ACCESSIBILITE DES PMR AU BÂTIMENT DE LA GUINGUETTE

RAMPE D'ACCES

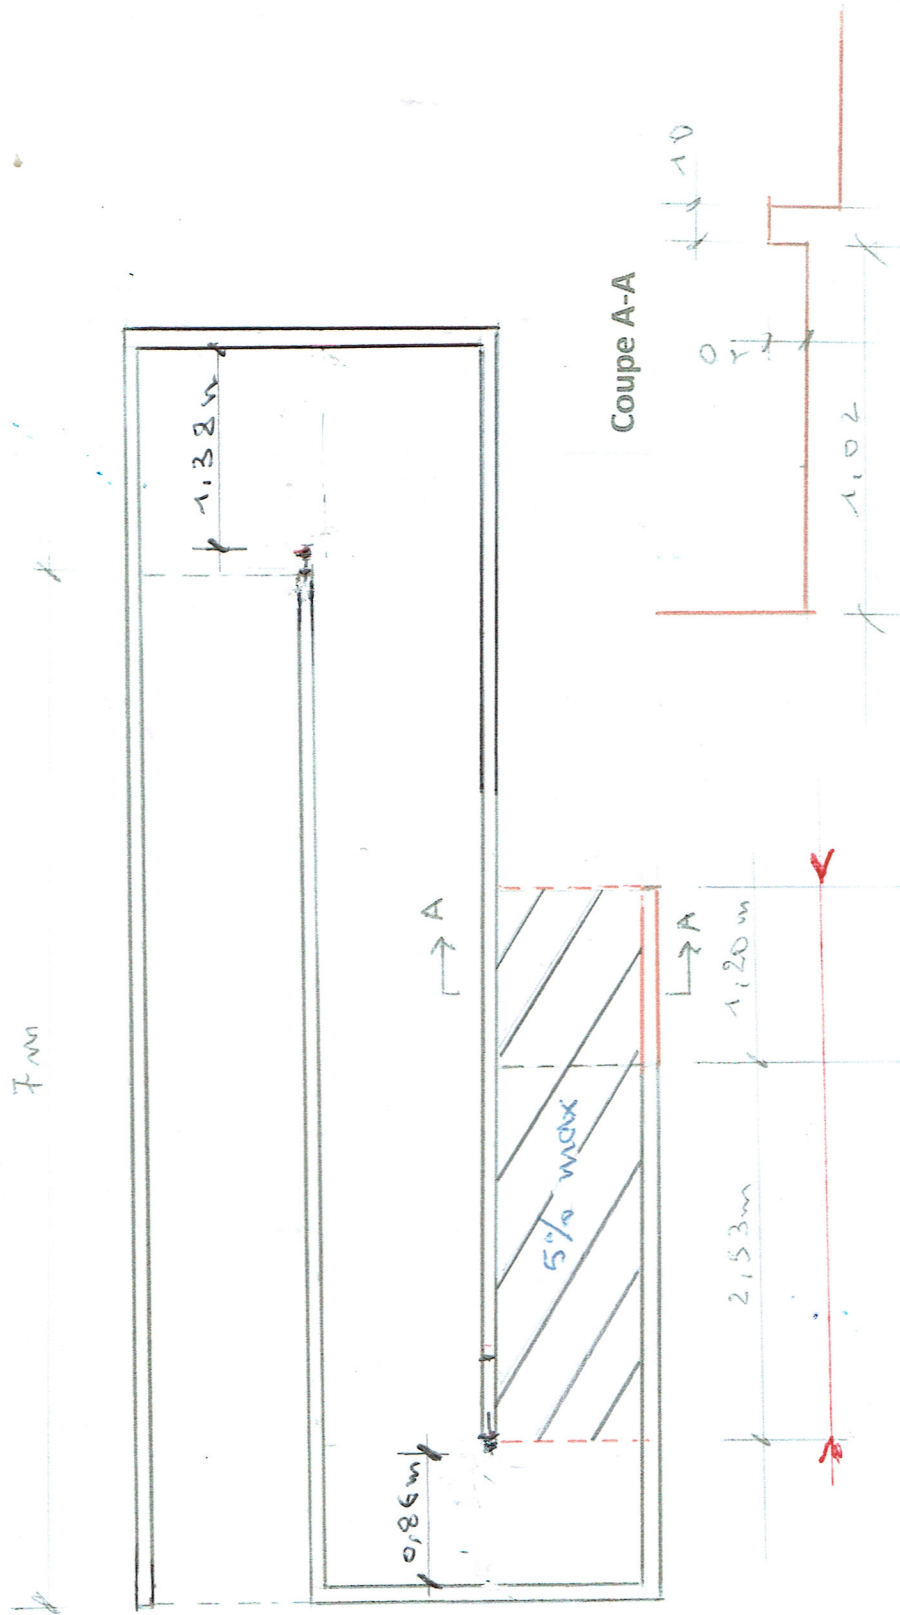
Reprise du profil de la rampe pour réduire la pente à 5%
